80009425 OX-210A安全钳(菱电品牌) P+Q=2500kg V=1.0ms 10mm 摇臂非标15mm轴套 F52附件包 中英文 菱电电梯 P3

核准 APPROVED	日期 DATE	2015.4.29	重量 WEIGHT	比例 SCALE	名称 TITLE 轴套
	制图 DRAWN	李煜		1:1	
	设计 DESIGNED	李煜			图号 DWGNO OX-210AT.1-1L01
	审核 CHECKED		共1张 第1张		版本 01

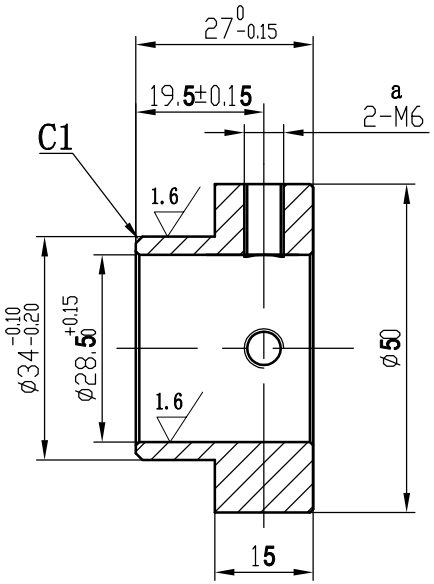
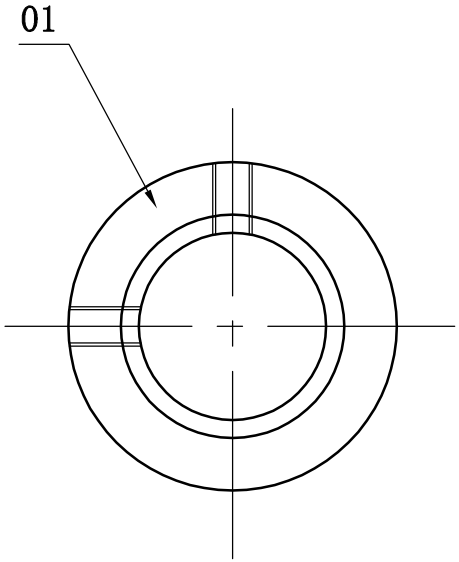
标记	处数	分区 PLACE	签名 GUANITY	日期 DATE	更改内容 CHANGE	标记	处数	分区 PLACE	签名 GUANITY	日期 DATE	更改内容 CHANGE
a	1	B3	李煜	2018.5.17	作业过程中出现了左右焊接时出现同一方向的，为了避免此情况，变更成2-M6螺纹孔
